**Nieuw- en verbouw Oost ter Hout  
Praktijkschool te Haarlem**

**1<sup>e</sup> Nota van Inlichtingen**

Projectnummer            7625  
Datum                        17 oktober 2013

### **Houtrot zolder monument**

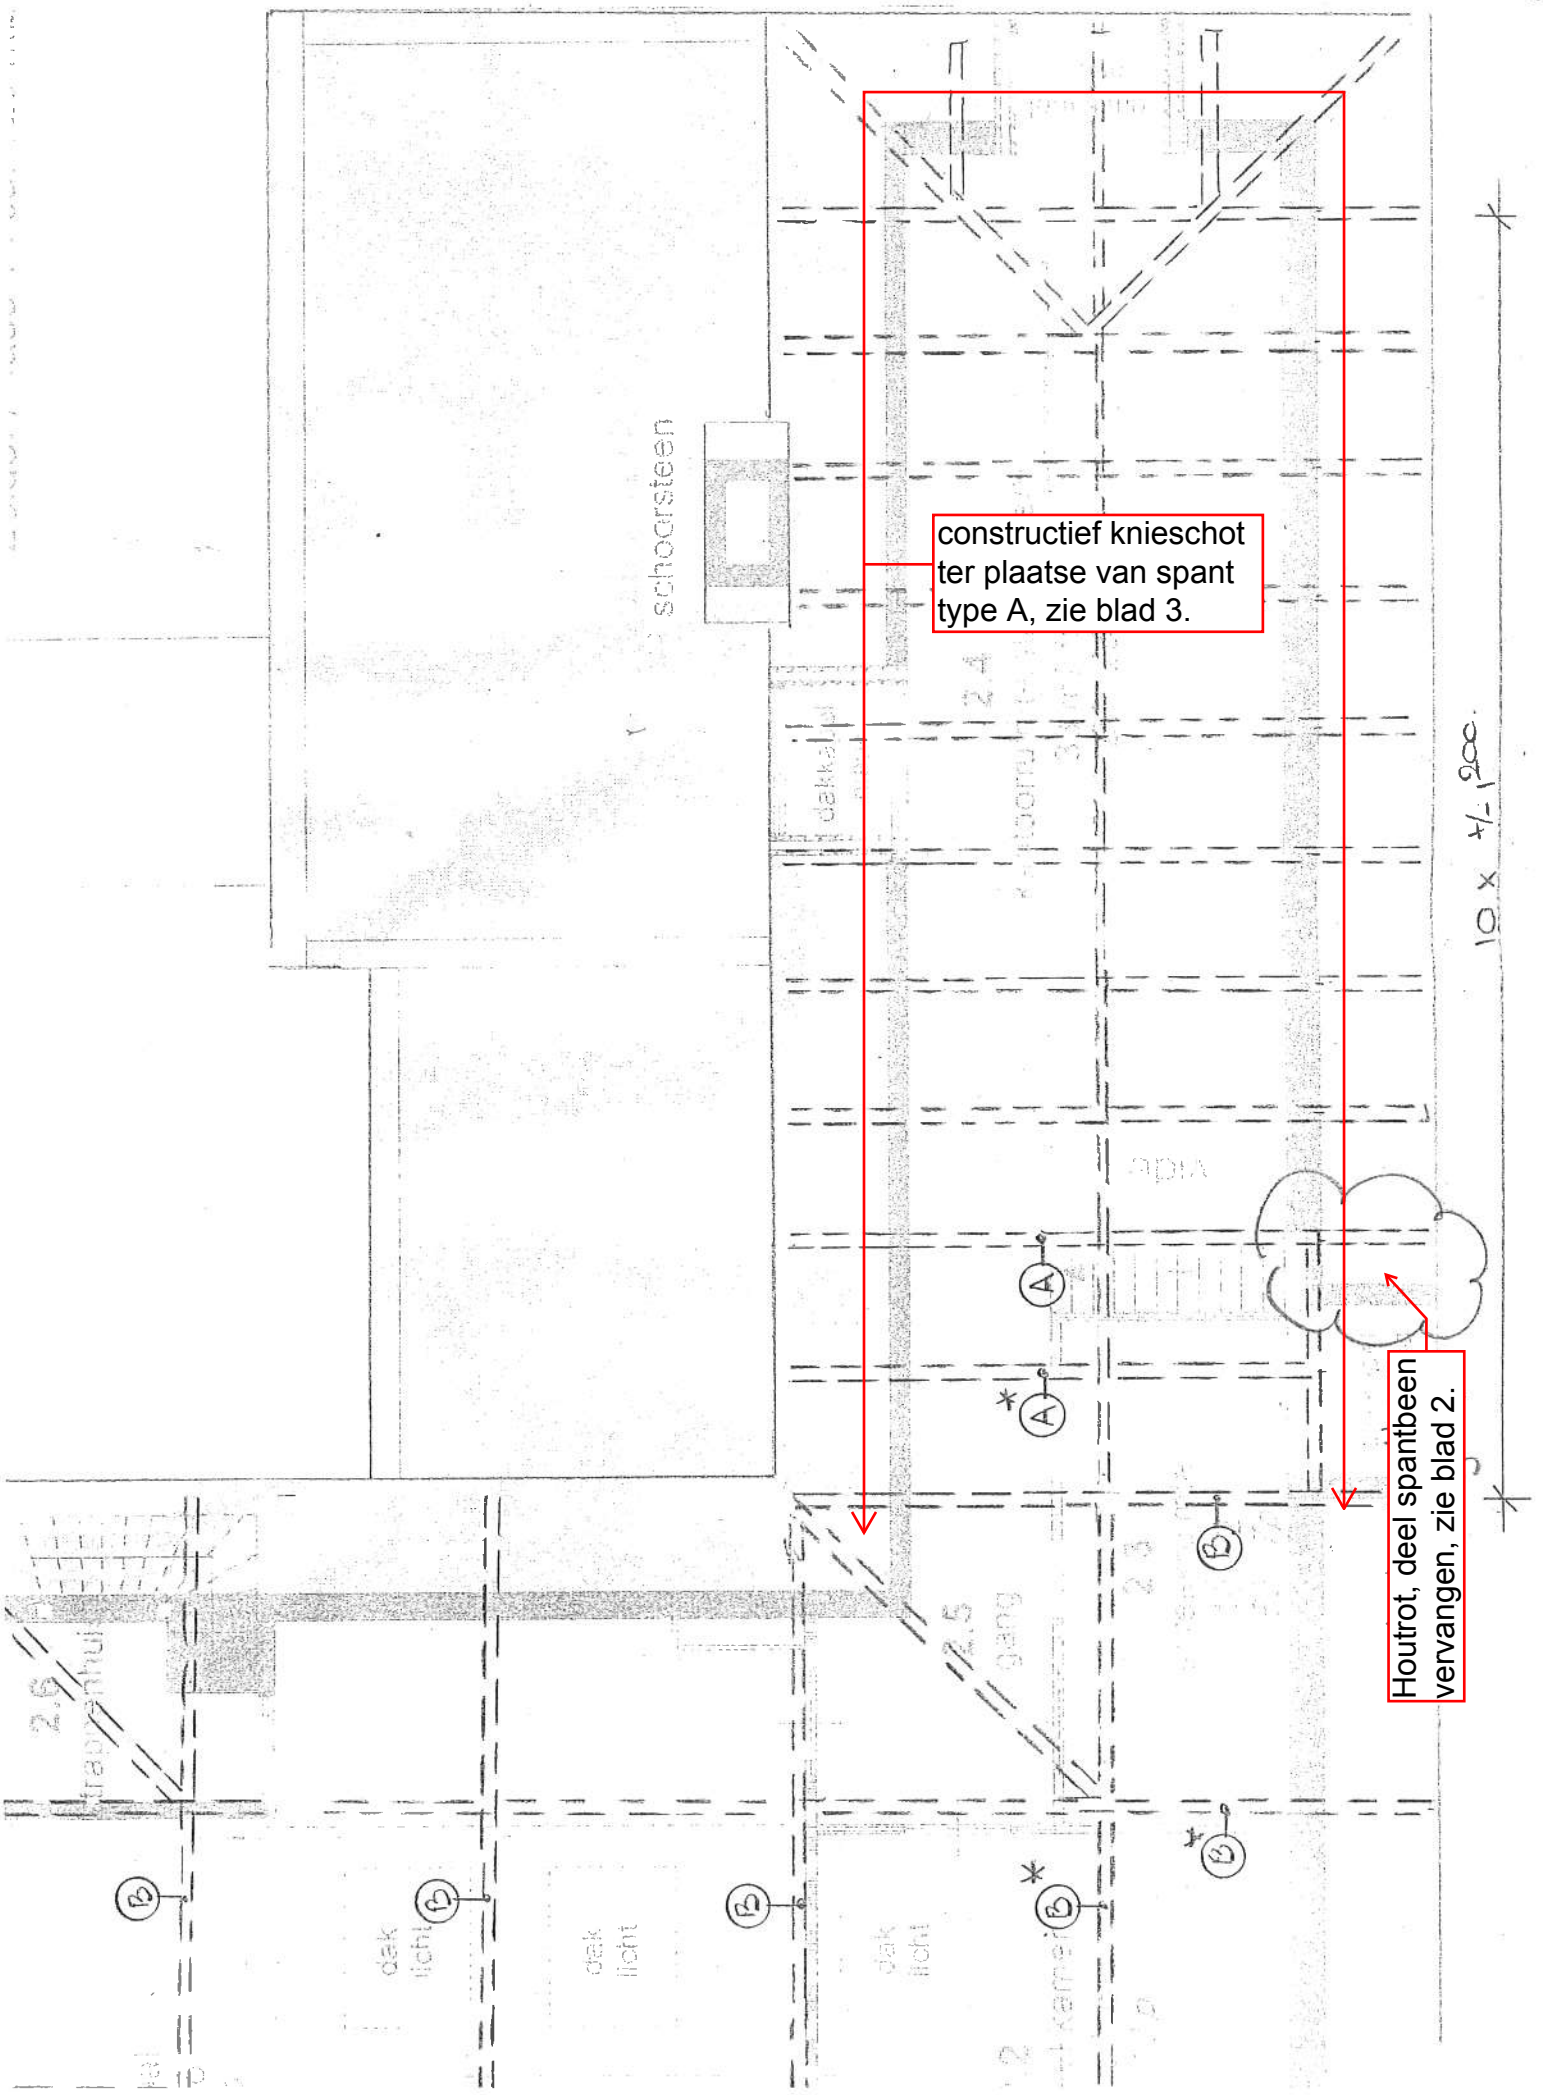
Op de zolder van het monument is op spanten houtrot aangetroffen. Zie de **bijlage 2** voor enkele foto's. Tevens is de functie van het monument op zolder veranderd. Door deze functieverandering wordt de zolder afgewerkt. Doordat de afwerking extra gewicht met zich mee brengt, dienen de spanten te worden verstevigd, zie **bijlage 3**.
